Mémoire en réponse

**à l'Avis délibéré de la mission régionale d'autorité
environnementale sur l'extension du tramway des Nations
au sein de la ZAC Ferney-Genève-Innovation et les
évolutions de la ZAC secteurs Douane-Jura, Paimboeuf et
Très-La-Grange par la SPL Terrinnov sur la commune de
Ferney-Voltaire (01)**

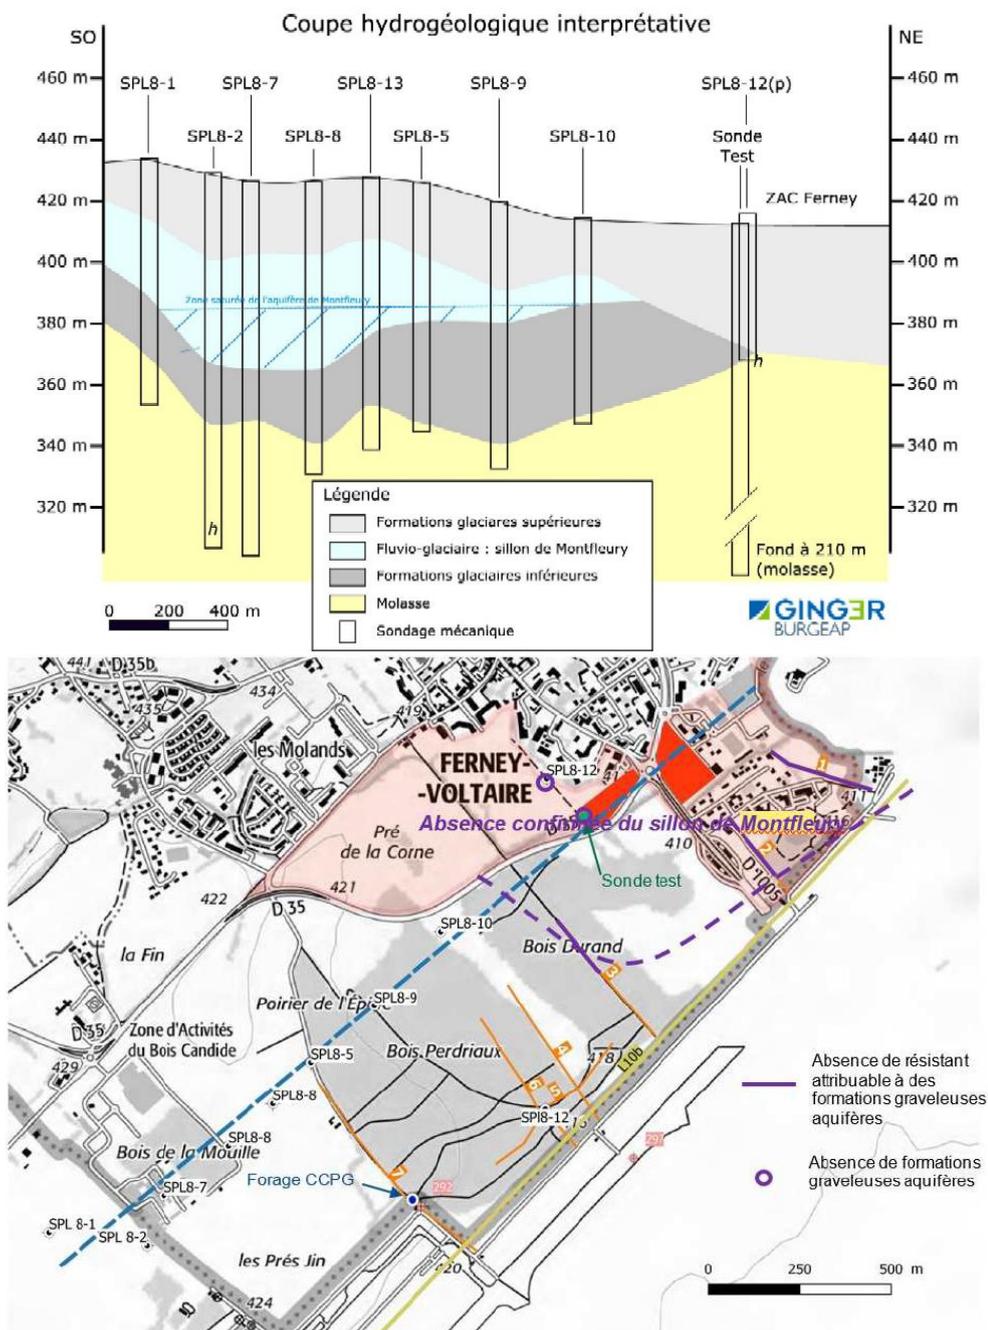
L'Autorité environnementale recommande, comme suite à la renaturation de la prairie d'Ausset, de présenter les mesures de suivi mises en œuvre qui permettront de détecter le retour du Cuivré des marais.

Le tramway et les modifications qu'il engendre au sein de la ZAC sont en dehors du périmètre du cuivré des marais et n'ont pas d'impact résiduel complémentaires sur cette espèce, le sujet ne s'applique donc pas au présent dossier d'étude d'impact.

Il est cependant précisé pour information que le suivi du cuivré des marais est effectivement effectué via des recherches spécifiques à l'espèce lors des inventaires réguliers.

Compléments apportés dans l'EI en p93

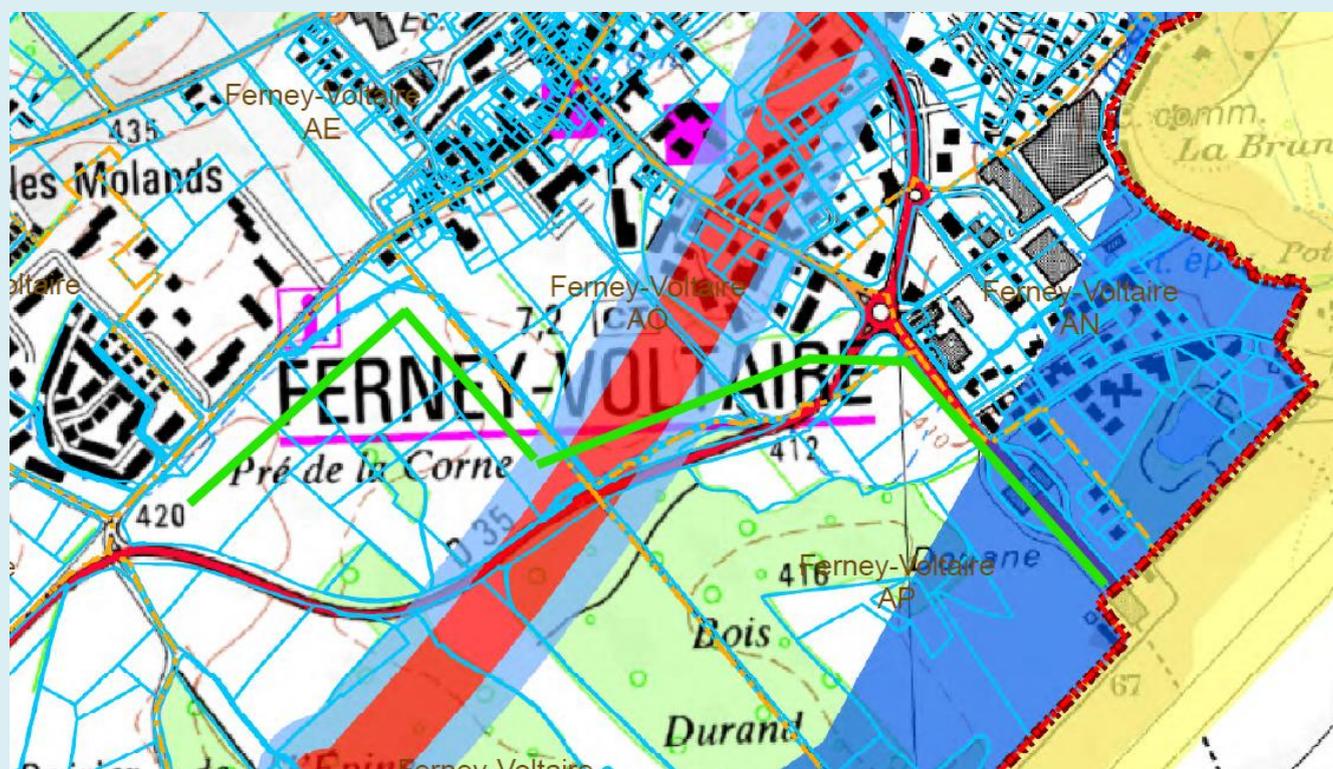
Sur le contexte hydrogéologique

L'étude fine du contexte hydrogéologique est en cours.

Il est précisé par l'hydrogéologue GINGER BURGEAP que le dossier traite de deux nappes d'eaux souterraines différentes. La première, la nappe de Montfleury se trouve très en profondeur, n'est pas présente sous le site et est largement protégée par les argiles qui la surplombent et qui ne sont pas impactés ; cette nappe n'est aucunement influencée par le projet (confer supra).

Les écoulements de la nappe superficielle sont à assimiler à des circulations de faibles profondeur voire à du ruissellement quand les argiles sont saturées. Dans tous les cas, les cours d'eau sont en position de drainage, il n'y a donc pas d'écoulement souterrain qui sera dévié au-delà du site de l'opération.

ESPACES PUBLICS (dont la plateforme du tramway)

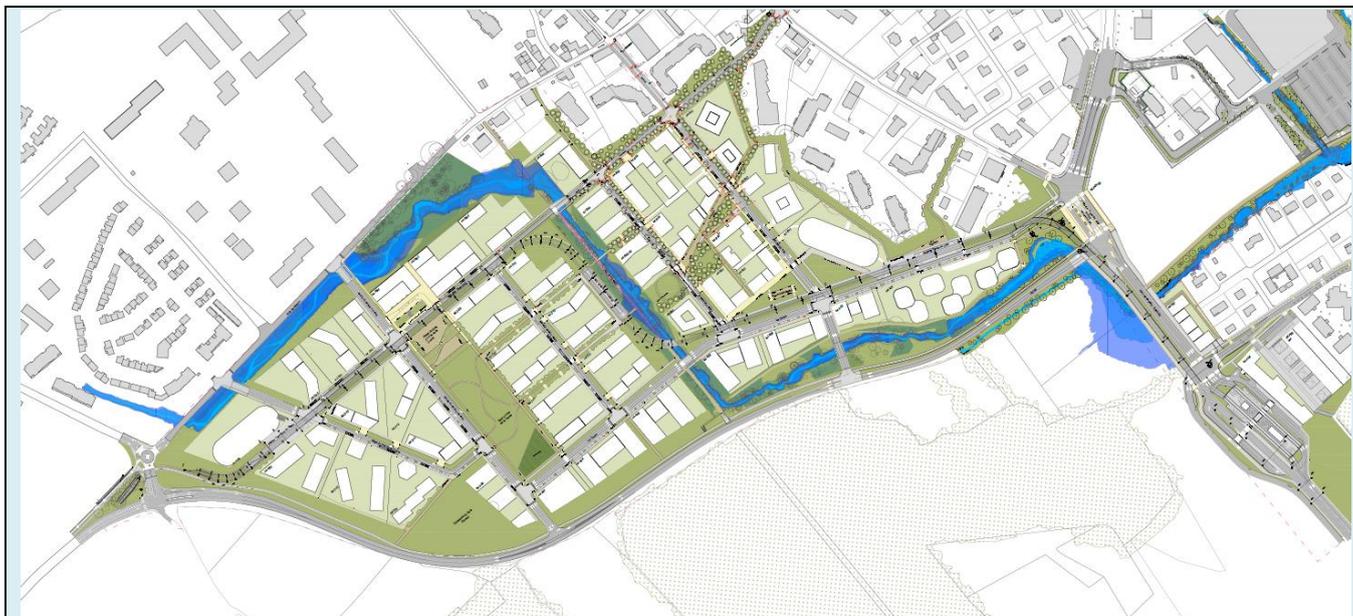
L'Autorité environnementale recommande de démontrer en le documentant que la continuité des écoulements naturels est assurée même en cas d'événement climatique extrême, et ce en prenant en compte les effets du changement climatique.

Le dossier de demande d'autorisation au titre de la loi sur l'eau précise le niveau de protection en cas de pluies exceptionnelles :

Pour les évènements pluvieux dépassant la pluie trentennale dimensionnante, des trop-pleins permettront d'évacuer directement les eaux de ruissellement excédentaires vers le réseau d'eaux pluviales et le milieu récepteur.

L'ouvrages de franchissement du tramway (tout comme les autres ouvrages) est dimensionné afin de garantir des écoulements de la crue centennale tout en conservant un espace entre le niveau maximal de l'eau et le tablier.

L'écoulement est donc garanti, même en cas d'évènement extrême, les espaces d'expansion de crues sont cantonnés à des espaces naturels et aucun site aménagé ne fait l'objet d'aléa inondation pour une crue centennale (en dehors d'un risque déjà existant, identifié grâce aux modélisations hydrauliques de la ZAC et que le projet vise à réduire).

Hypothèses de trafic, conditions de circulation

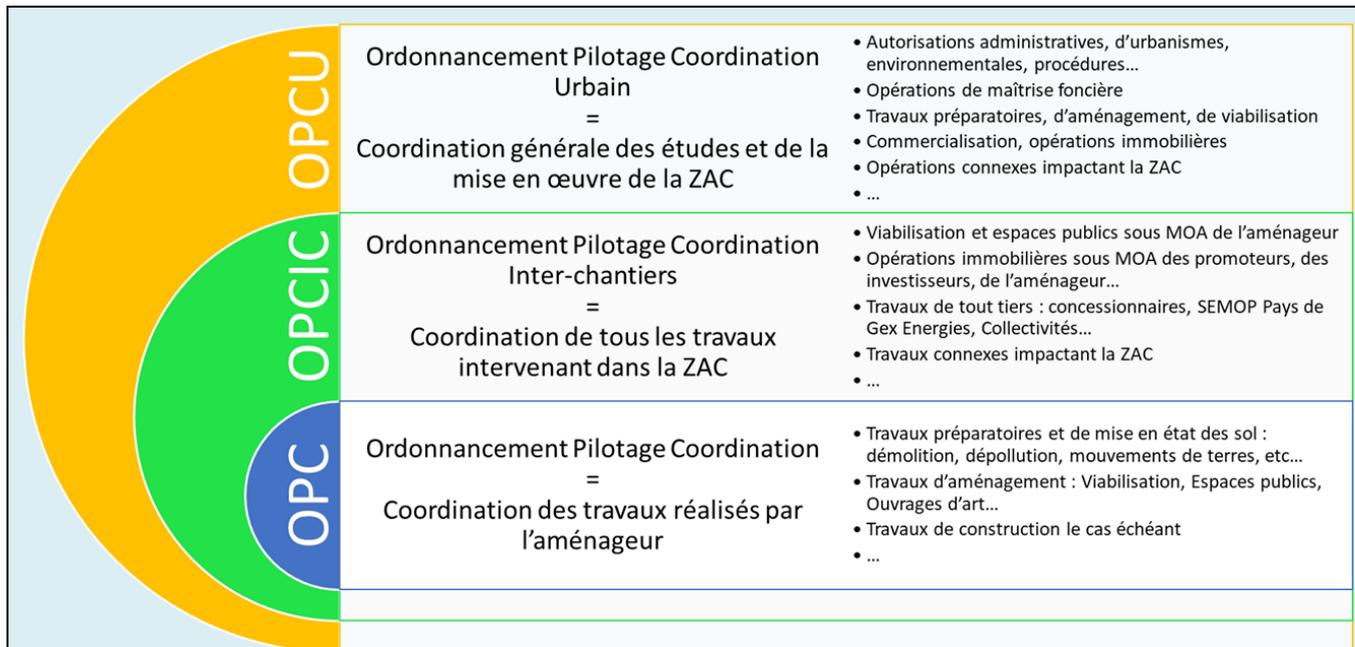
L'Autorité environnementale recommande l'anticipation et la coordination de la phase chantier avec celle de Porte de France à Saint-Genis Pouilly.

La SPL Terrinnov met en place plusieurs outils de coordination des études et des travaux de la ZAC Ferney Genève Innovation et du tramway avec toutes les opérations pouvant avoir impact ou être impactées. Le maître d'ouvrage pourra se rapprocher du maître d'ouvrage de la Porte de France pour collecter toutes les informations nécessaires pour anticiper et coordonner les phases chantier.

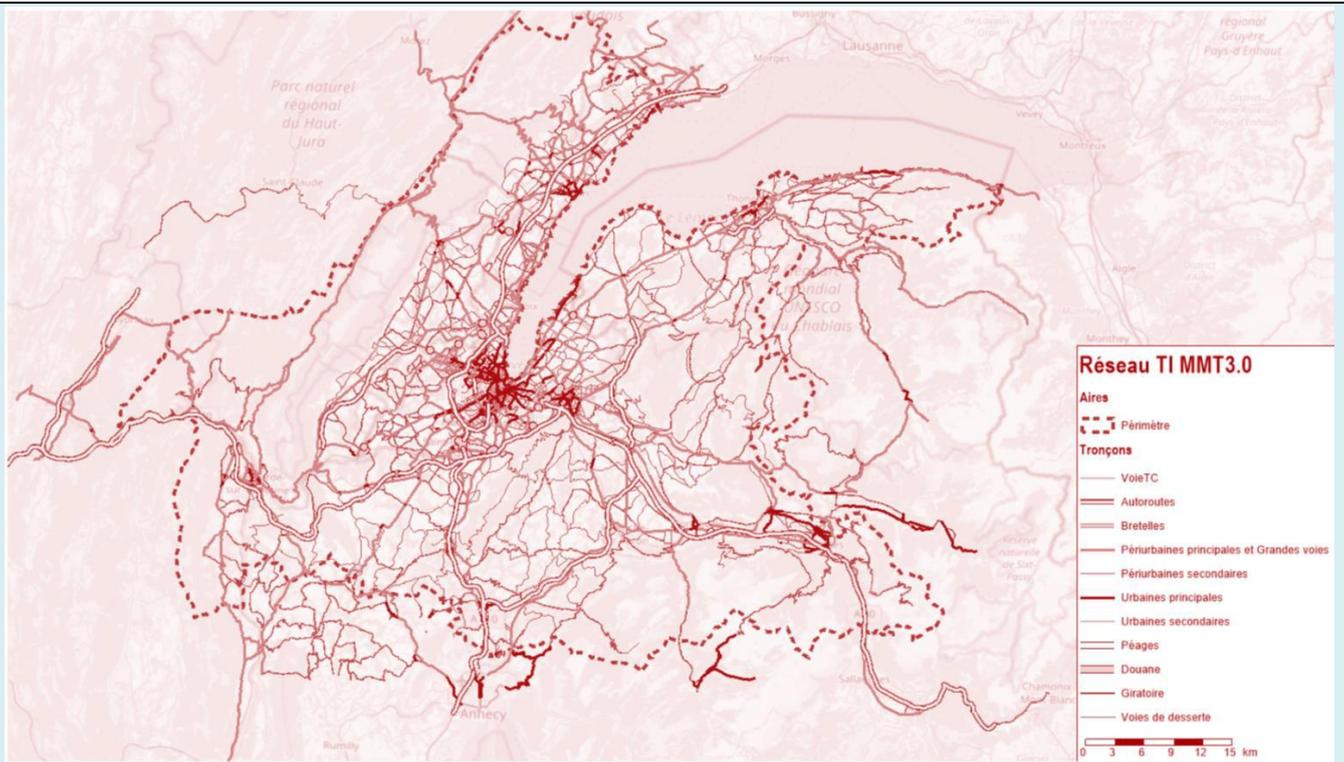
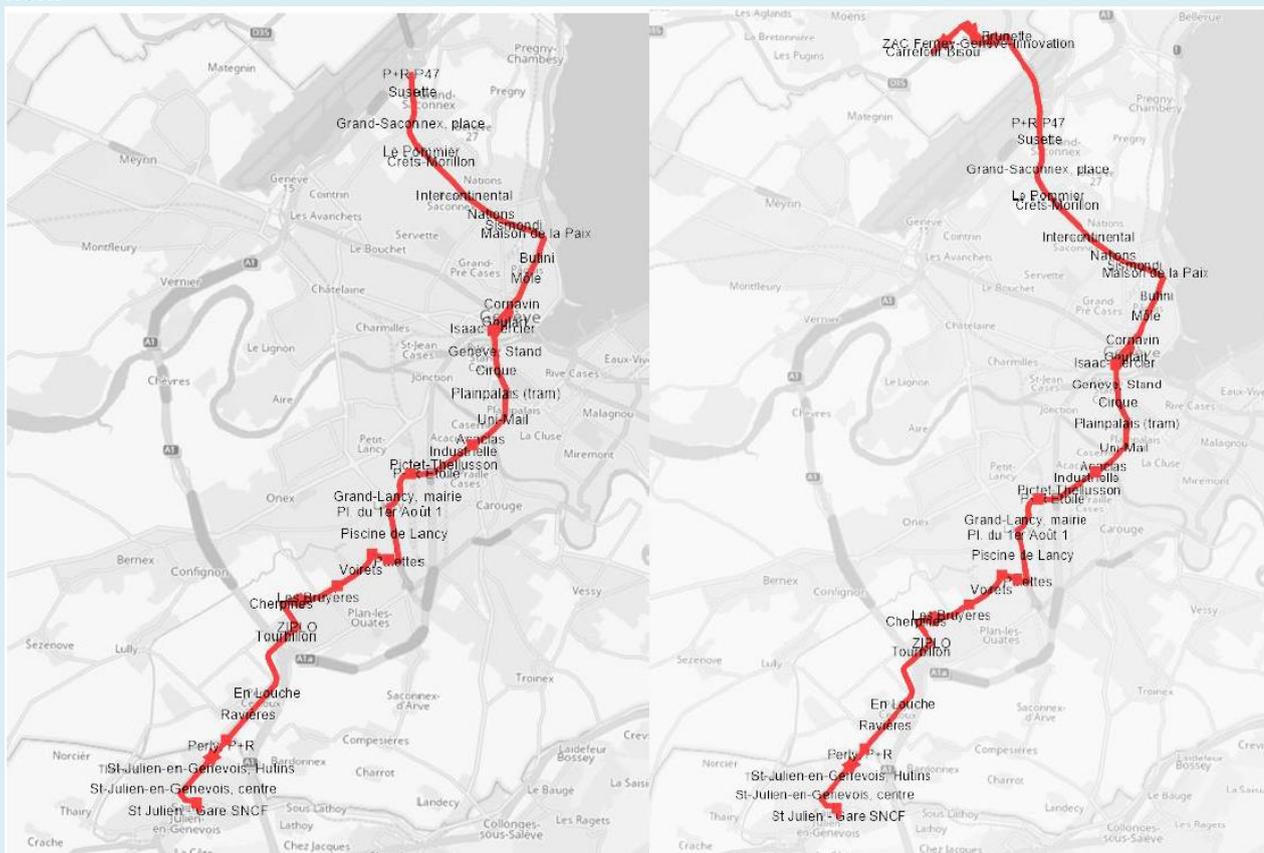
L'Autorité environnementale recommande de présenter le détail du modèle multimodal de déplacements, pour apprécier les conditions de circulation multimodale à une échelle territoriale adaptée.

Lors du montage du projet de tramway, une évaluation du report modal permise par l'extension du tramway à Ferney-Voltaire a été réalisée grâce au Modèle Multimodal Transfrontalier (MMT). Ce modèle permet des simulations à l'échelle de l'ensemble de la métropole.

Ce modèle transfrontalier a permis de comparer les scénarios d'extension jusqu'à Ferney Voltaire ou non.

Les conclusions de cette modélisation étaient les suivantes : Le report modal lié au projet d'extension du tramway est ainsi estimé à 1 640 personnes par jour (soit environ 1 300 véhicules selon le taux de remplissage de 1.25 issu du modèle).
